Newsletter

08.2019

Oczko DIN40

Poniżej przedstawiamy modernizację oczka DIN40 - 98762093, którego odlew został zmodyfikowany, tak aby możliwy był montaż analogiczny do zaczepów kulowych, czyli poprzez nałożenie na suwadło.

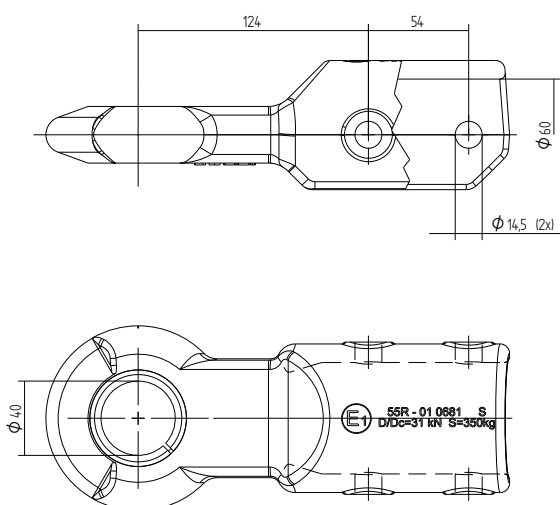
Oznaczenie według EG zostało już pominięte przy okazji zmian konstrukcyjnych dlatego zwracamy uwagę, iż należy to zweryfikować z zapisami w homologacjach całopojazdowych
